**Association de Défense  
du Cadre de Vie des Habitants  
du Quartier de VEYRIERES  
33 rue Albert 1er  
81000 Albi**

## **Enquête d'utilité publique sur la construction du bassin de rétention de Puech Cambié**

#### **Notice explicative page 2**

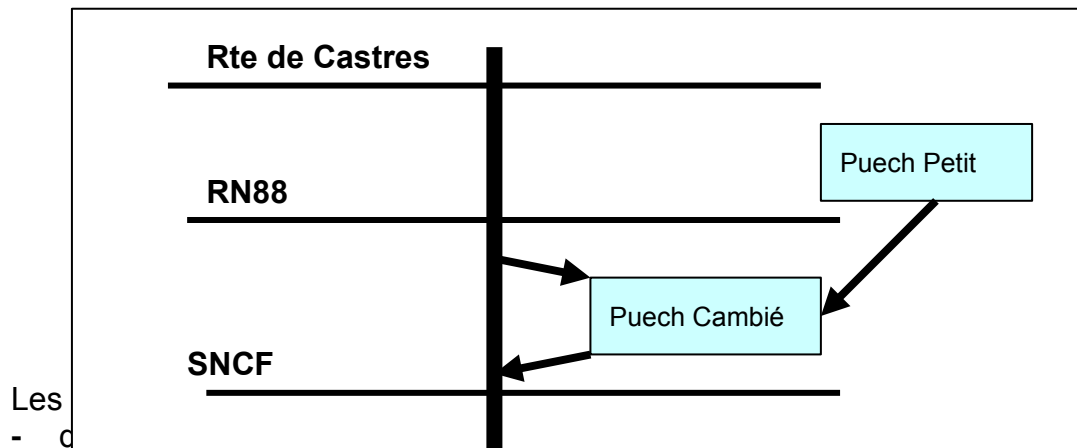
**Ce premier bassin est donc une bonne chose qu'il faut réaliser au plus tôt, mais il faut également agir dès à présents sur tous les autres prévus d'une part parce que l'impact de celui-ci reste tout de même modeste (baisse du niveau**

**de 6 à 11 cm) au niveau de la rue colonel Rolland mais également parce qu'il y a en amont des populations concernées (chemin de Mézard en particulier)  
L'aménagement du bassin en espace vert sera appréciable pour la population du quartier. Cet aménagement prévu semble tout à fait correct.**

L'étude de 1994 prévoyait bien dans le scénario 2 retenu l'apport de 1m<sup>3</sup>/s venant des quartiers sud, mais cela dans l'hypothèse de réalisation de l'ensemble des bassins. L'apport acceptable de ces quartiers était de 0m<sup>3</sup>/s dans les scénarios sans bassin, scénarios non retenus.

Le déversement de Puech Petit et par conséquent de toute la colline de Lavazière dans ce bassin et donc dans le Séoux. Dans tous les documents ce bassin est justifié pour le Séoux mais aussi pour cette zone.

Il est à craindre que l'impact sur le Séoux ne soit diminué par cet apport supplémentaire d'eau, voire un impact négatif.

**Une solution sage pourrait être de ne faire ce déversement supplémentaire vers le Séoux que lors de la réalisation des prochains bassins.**
